Position des habitants sur l'ensemble des tracés du métro aux Longs Champs

Complément au projet “Habitant”
présenté le 27 janvier 2007 dans le
cadre de la concertation sur le métro
aux Longs Champs

Association « Vivre aux Longs Champs »

Figure 2 - Schéma de positionnement des habitations et du viaduc

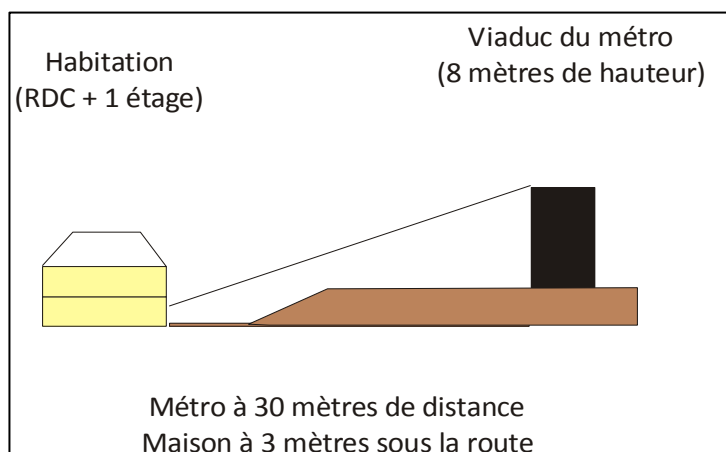
Le tablier du viaduc d'un métro aérien serait situé à une hauteur de 5 mètres environ, ce qui place les passagers des futurs rames à une hauteur de plus de 7 mètres du sol.

La conséquence pour les riverains est directe : le métro surplomberait les maisons de plus de 10 mètres, **soit la hauteur d'un immeuble de 3 étages**. De plus, la distance entre le viaduc et les habitations serait par endroit de 25 mètres, c'est-à-dire équivalent à la longueur d'un terrain de tennis.

Le point haut de l'avenue a également pour effet d'accentuer la hauteur du viaduc. Ce point a été clairement identifié dans le dossier d'étude urbanistique² réalisé par l'Atelier de l'île.

Figure 7 - Extrait du projet « Urbaniste »

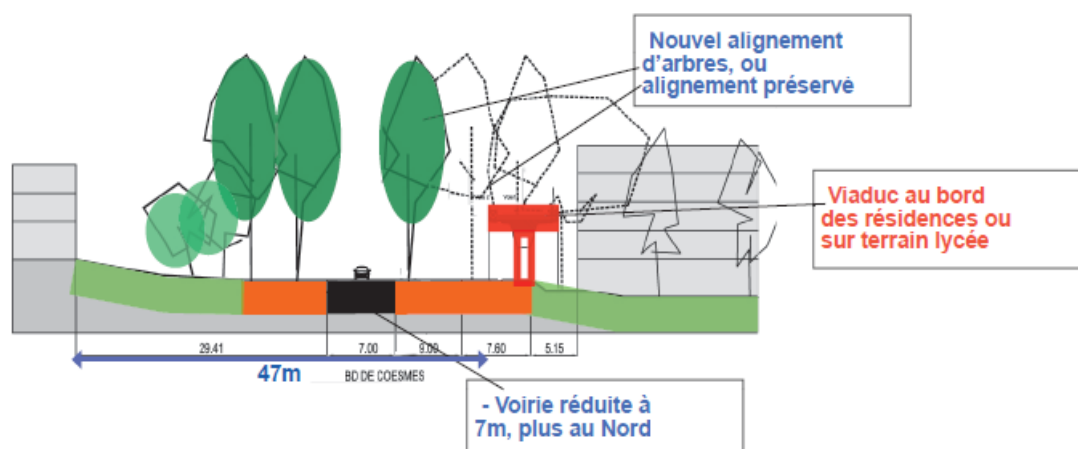
De plus, la mise en place d'un viaduc sur la partie sud de l'avenue telle que proposé dans les projets « Urbaniste » et « Transporteur » font passer le métro à **7 mètres des pignons des résidences d'habitation de l'INSA³**, soit une grosse dizaine de mètres des premières chambres, située derrière les salles de bain.

Ces pignons, dits aveugles, sont constitués principalement d'escaliers et de salles de douches. Il s'agit donc de véritables caisses de résonnances acoustiques très pénalisantes pour le repos des étudiants, particulièrement dans le cadre de ces constructions mal isolées phoniquement (les rénovations ayant eu lieu ces dernières années s'étant focalisées sur l'isolation thermique, ce qui est une approche très différente).

De plus, il convient de noter que les résidences INSA étant de biais par rapport à l'avenue, les chambres étudiantes seront donc en partie orientées vers le futur viaduc.

Figure 11 - Louis Guilloux, un lycée sacrifié ?

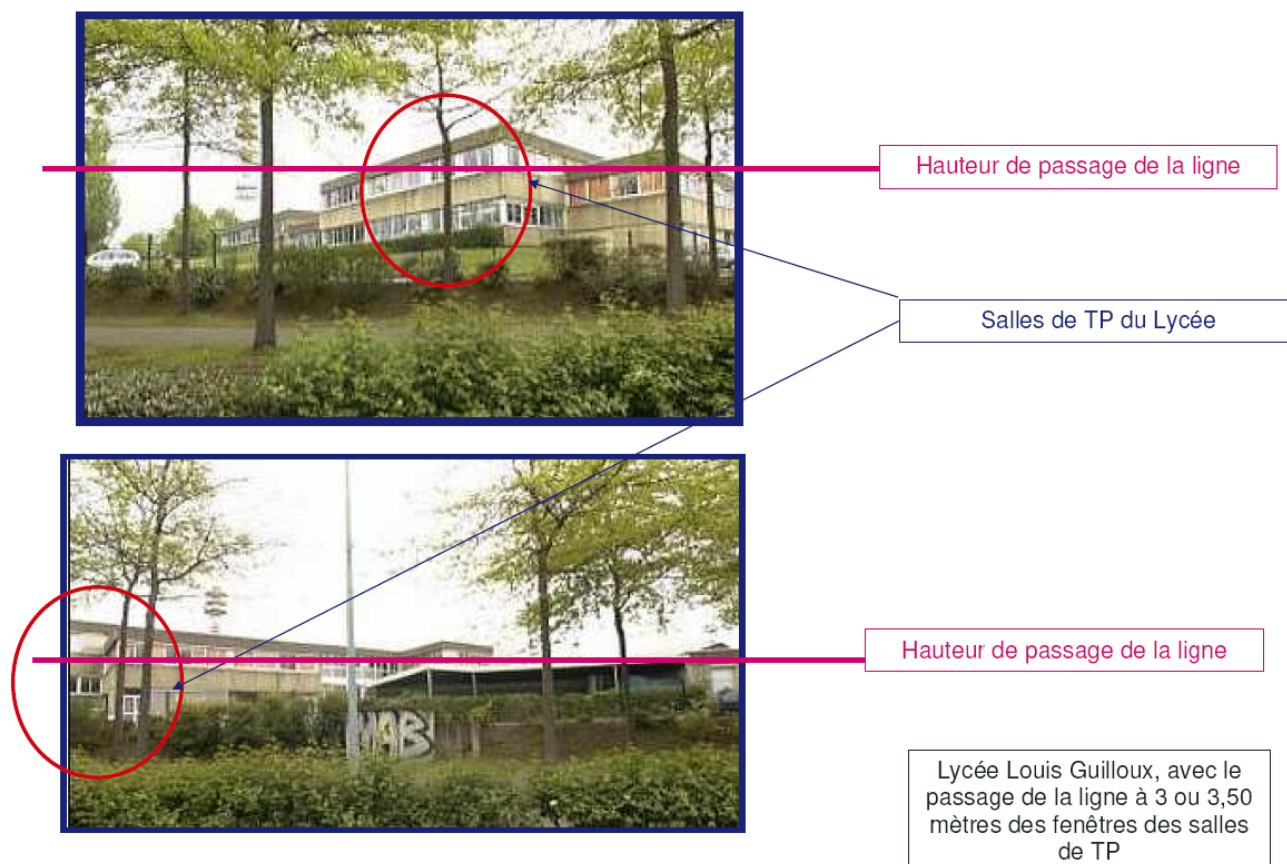
Le viaduc passerait également à moins de 3 mètres des salles de TP du lycée Louis Guillou. Le passage du métro en aérien ne pourrait donc se faire sans conséquence sur la qualité de l'enseignement.

Figure 12 - Extrait du projet urbaniste

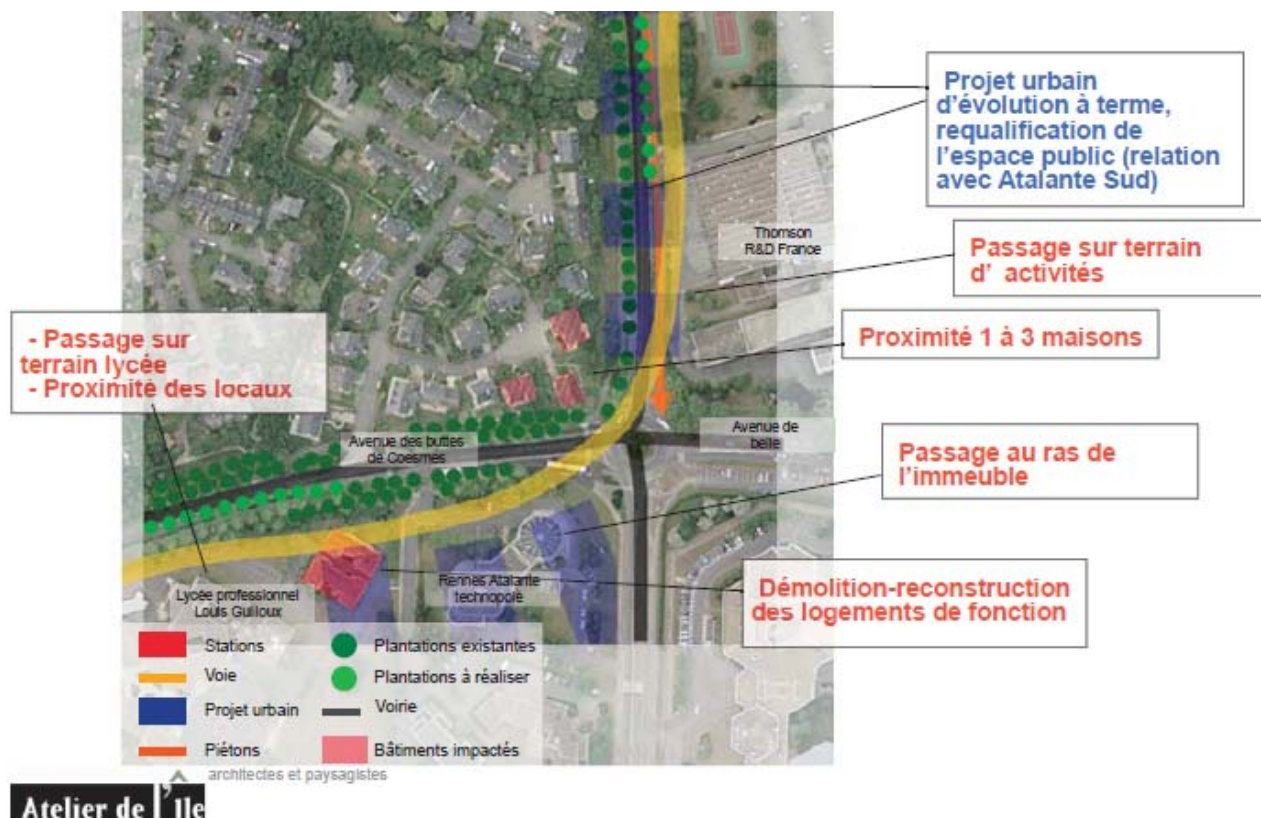
Le projet défendu par l'Atelier de l'île (projet « Urbaniste ») propose de faire tourner le métro en aérien rue du Clos Courtel (cf. Figure 12 - Extrait du projet urbaniste). Ce faisant, des nuisances supplémentaires sont générées par rapport au projet « Transporteur ».

Ce virage fait passer le métro à très grande proximité de maisons : jusqu'à seulement 7 mètres entre le viaduc et la maison la plus proche.

Figure 13 - Relevé du bruit de fond de la station Pontchaillou à 110m

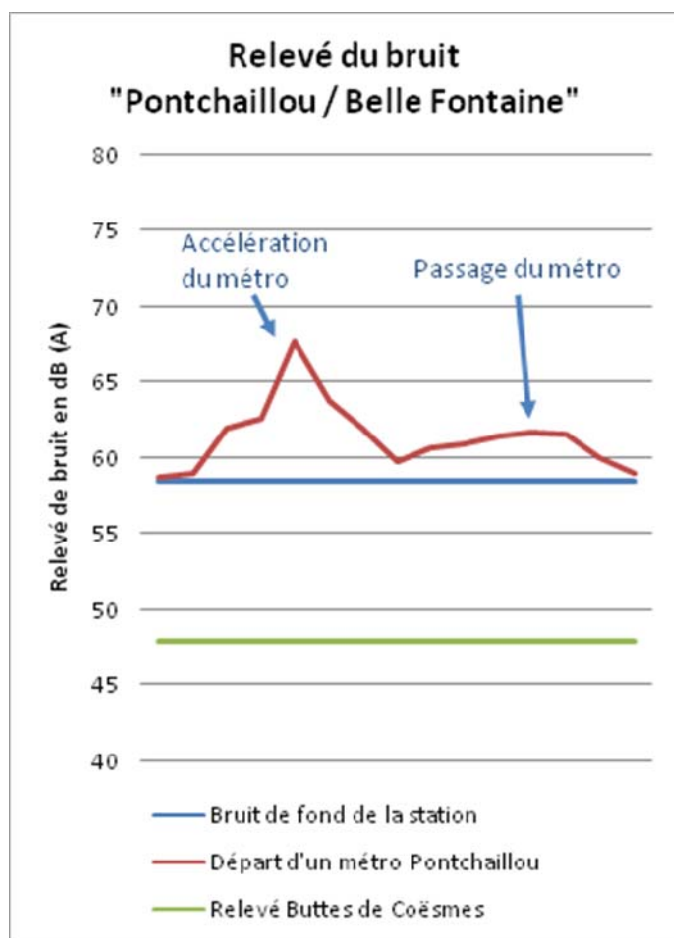
Les mesures relevées à 110 mètres de distance, en oblique, ont été mises ci-contre. Elles ont été prises à 22h en semaine.

Les nuisances sonores du métro aérien sont centrées autour des stations de métro. Un bruit de fond permanent est ainsi généré par les escalators : 58 dB(A) relevés à Pontchaillou contre 48 dB(A) à la même heure avenue des Buttes de Coësmes.

Le pic de bruit à 67 dB(A) correspond à l'accélération du métro, s'ensuit le bruit généré par le métro lui-même quand il passe à hauteur du point de mesure.

Il convient de rappeler qu'une augmentation de 3 dB(A) correspond à un doublement de la puissance sonore (échelle logarithmique). La zone de confort de jour est située à 55 dB(A) et que le niveau d'absence de perturbation du sommeil est de 40 dB(A)⁵.

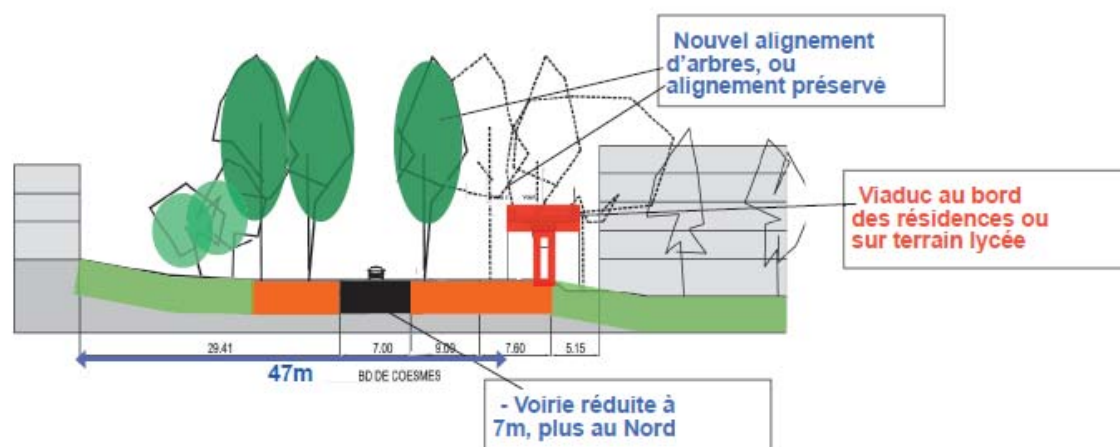
Les deux projets envisagent de replanter une troisième rangée d'arbre à proximité du viaduc. Il nous apparaît complètement ilusoire d'envisager cette rangée d'arbres à grande proximité des rails du métro. En effet, la chute des feuilles pose de gros problèmes au fonctionnement des chemins de fer en générant un phénomène appelé « patinage » à l'accélération et « enrayage » au freinage. Ces deux phénomènes abiment les voies métalliques mais également les roues si elles sont du même type.⁷

Une solution envisagée par la Semtcar serait de planter des arbres à feuilles persistantes. Ceci ne semble pas non plus réaliste car si ce type d'arbre conserve ses feuilles durant l'hiver, cela ne signifie pas que les feuilles sont éternelles : elles tombent durant toute l'année et se renouvellent en permanence⁸. Au lieu d'avoir la problématique des feuilles durant quelques mois, elle apparaîtrait toute l'année.

Figure 19 - Cheminements piétons d'accès à la station Belle Fontaine

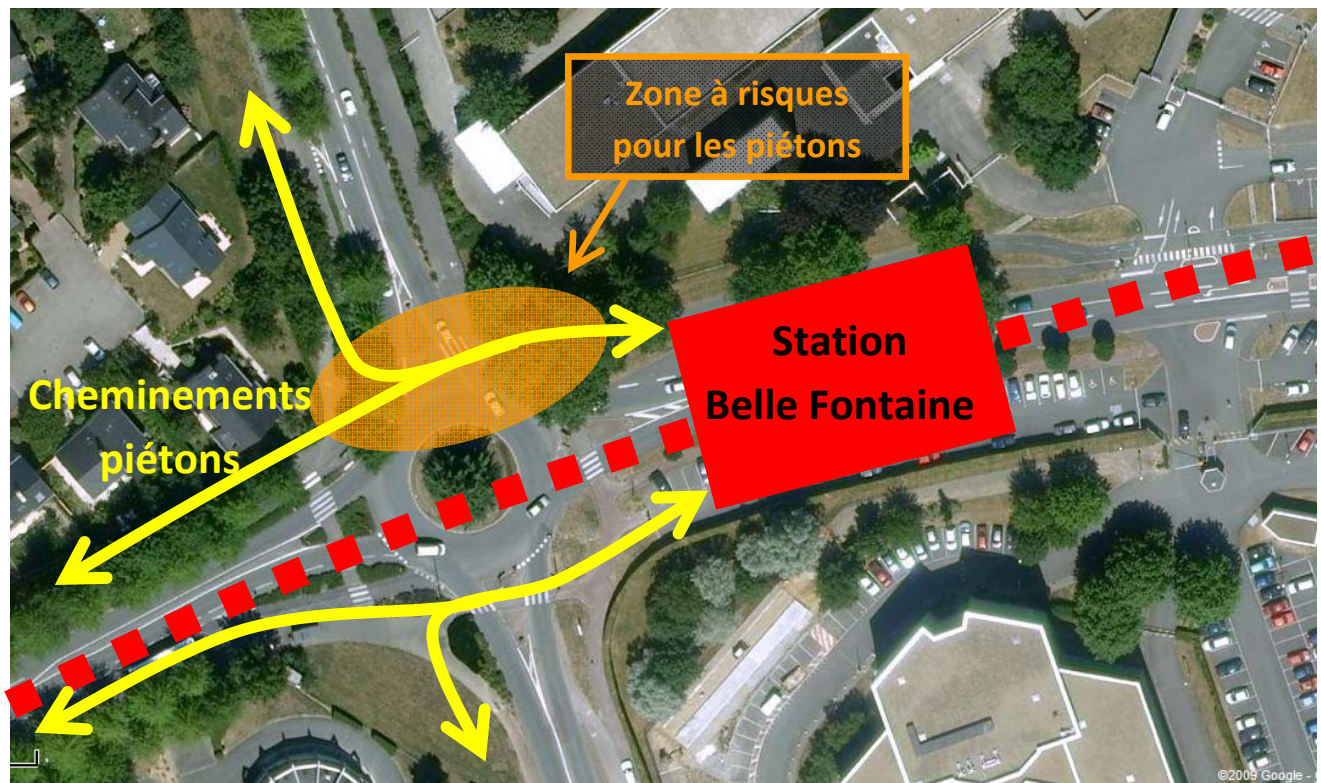
La position de la station Belle Fontaine, quelle que soit l'insertion, présente un risque non négligeable pour l'ensemble des piétons provenant du quartier des Longs Champs.

En effet, la rue du Clos Courtel n'est pas adaptée à la quantité de voiture y circulant (cf. Figure 20 - Fréquentation des rues par les voitures (extrait du dossier d'intégration urbaine et paysagère) page 31). Cette forte circulation est générée par la zone Atalante et son accès principal situé rue du Clos Courtel.

Positionner une station de métro entre Orange Labs (ex. CCETT) et Thomson obligerait les usagers provenant du quartier des Longs Champs à traverser cette artère très fréquentée (cf. Figure 19 - Cheminements piétons d'accès à la station Belle Fontaine).

Figure 21 - Proposition d'évolution de la circulation autour d'Atalante

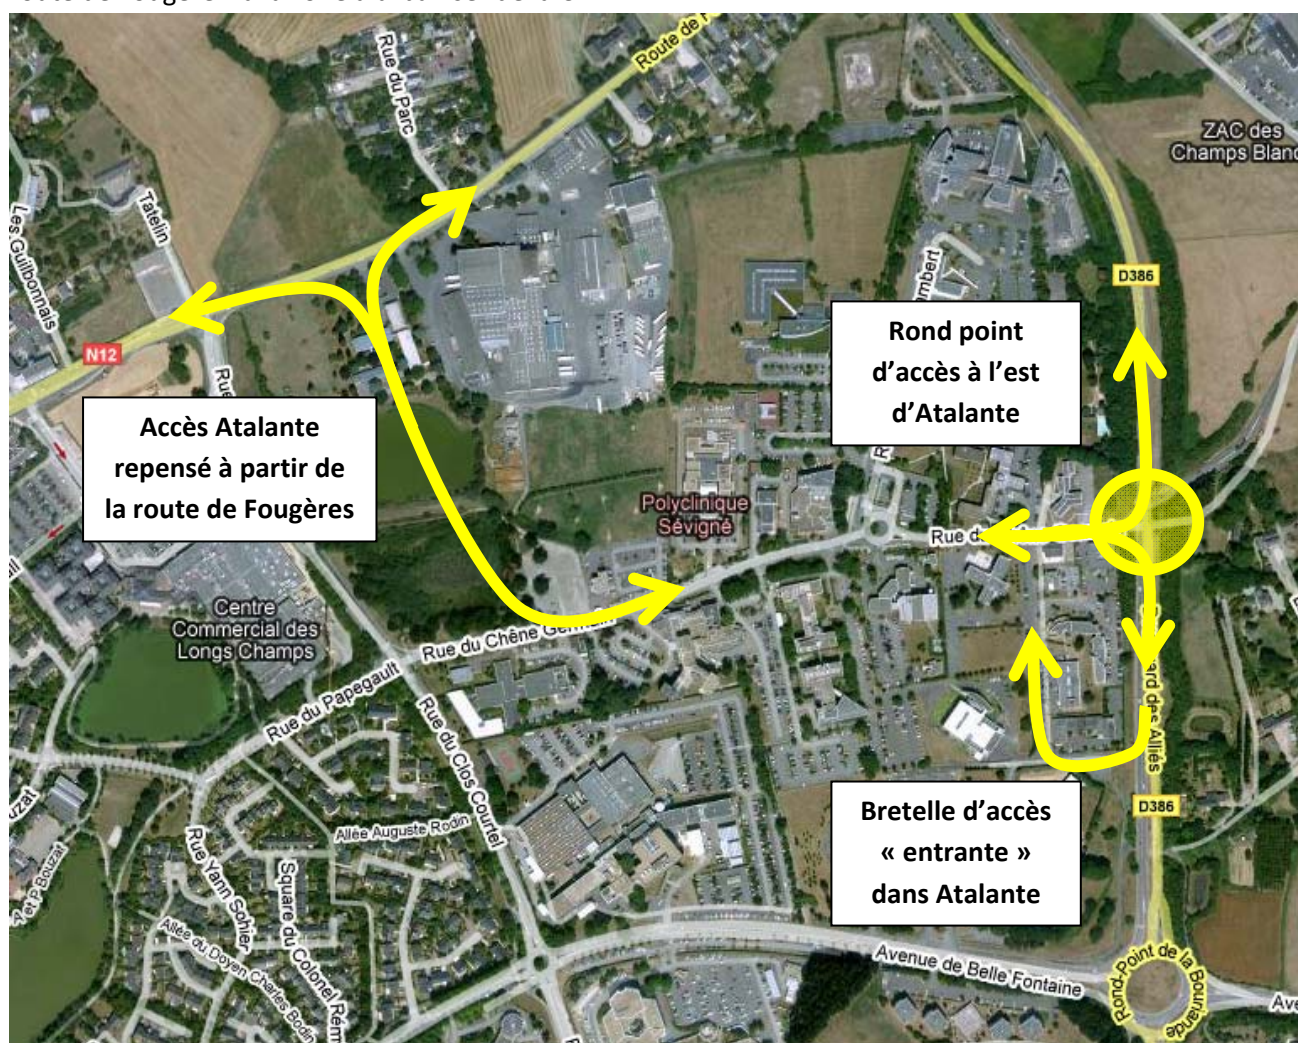
La seule solution efficace pour limiter les risques piétons est de repenser l'ensemble de la circulation automobile dans la zone Atalante.

Une première solution serait d'ouvrir de manière efficace l'accès à Atalante par le boulevard des Alliés. Deux solutions sont envisageables :

1. Solution court terme : un accès uniquement dans le sens entrant sous forme de bretelle entre le boulevard des Alliés et la partie nord d'EDF.
2. Solution moyen terme : un accès, sous forme de rond point par exemple, à l'intersection du boulevard des Alliés et de la rue du Chêne Germain

Une deuxième solution, à plus long terme, serait de repenser l'accès nord de la ZAC d'Atalante à partir de la route de Fougère via la zone à urbaniser de la CAR.

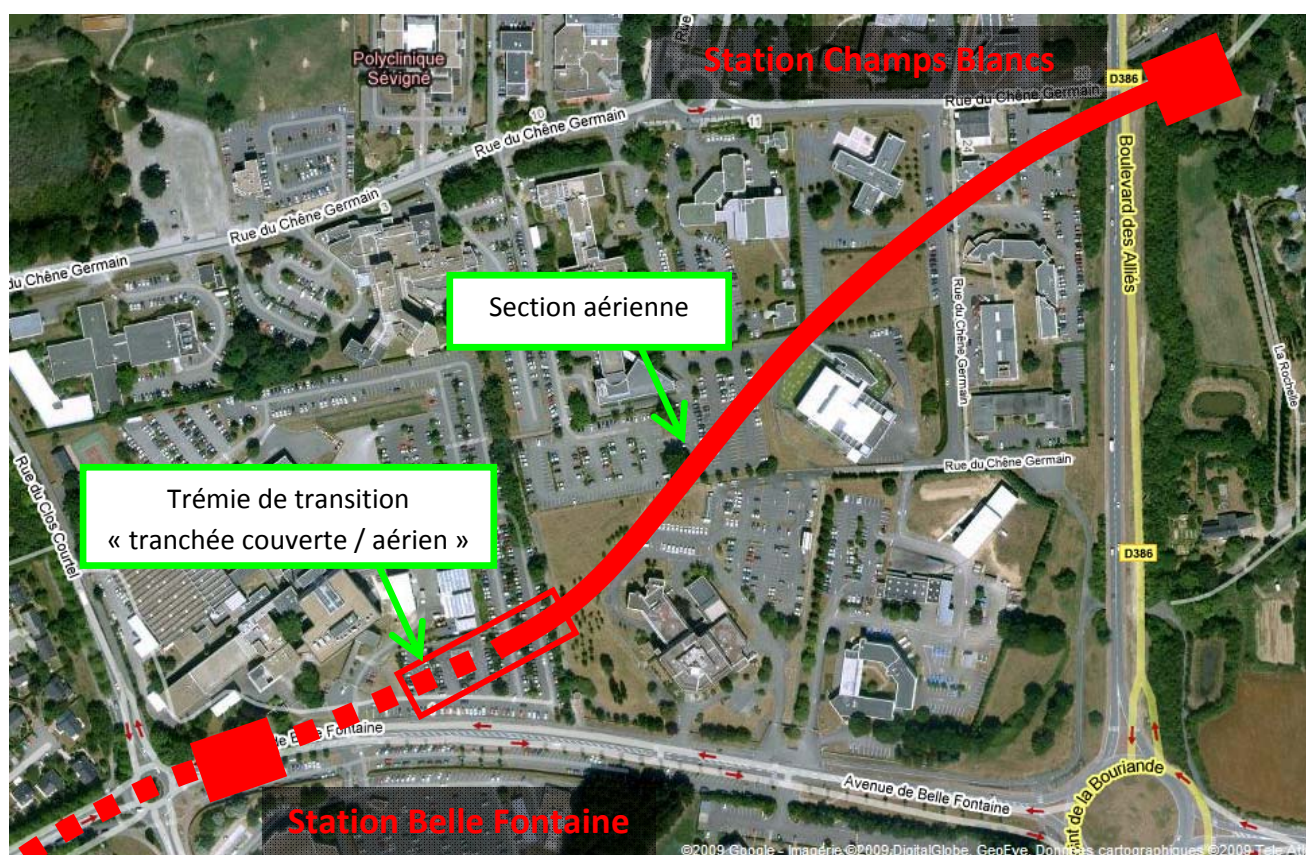
Une variante possible de tracé serait de faire sortir de terre le métro après la station Belle Fontaine.

- Moins de tranchée couverte : limite les coûts
- Possibilité de mise en scène de la sortie de terre du métro au sein de la technopole d'Atalante

- Emprise de la trémie sur le parking de Thomson. En partie compensée par la proximité de la station de métro, limitant l'usage de la voiture.

Figure 22 - Variante de tracé contournant Atalante

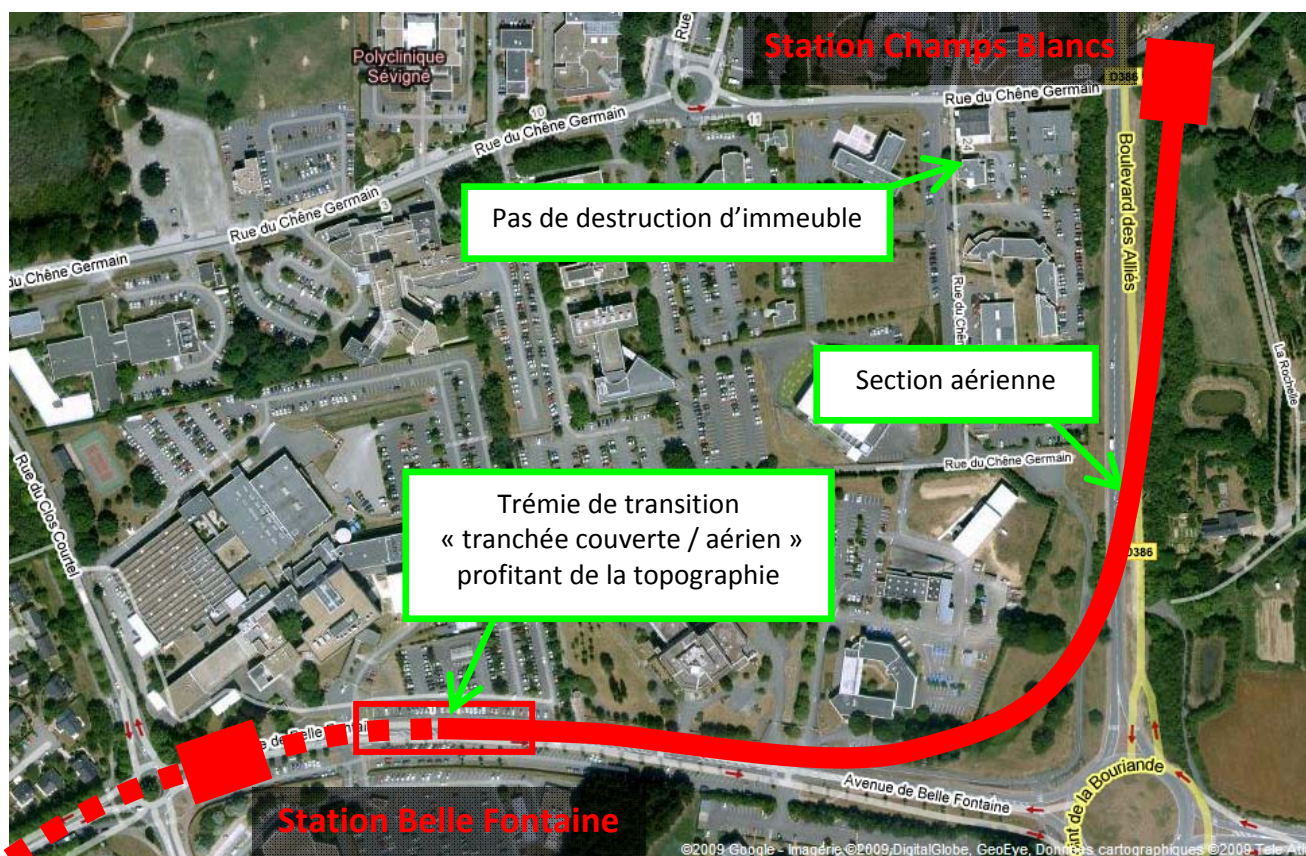
En plus d'une solution 6C (type « transporteur » mais en tranchée couverte), nous attirons l'attention des élus sur le fait qu'un autre tracé semble tout fait acceptable. Ce tracé existait dans les études préliminaires sous le numéro 7B.

Ce tracé, au lieu de traverser la ZAC Atalante en frôlant certains immeubles (Le Newton, en cours de construction) ou en détruisant d'autres contourne la ZAC par le sud.

Contrairement au tracé 7B initial, nous proposons de faire sortir de terre le métro en aérien après la station Belle Fontaine. Ce choix est motivé par la volonté de compenser le coût engendré par la distance plus longue par l'usage de l'aérien ainsi que par la possibilité d'utiliser la topologie du terrain pour limiter les dénivelés du métro, et donc le coût d'exploitation.

- Moins de tranchée couverte : limite les coûts
- Pas de destruction d'immeubles
- Possibilité de mise en scène de la sortie de terre du métro au sein de la technopole d'Atalante

- Tracé plus long : augmente les coûts (augmentation limitée par l'usage de l'aérien)
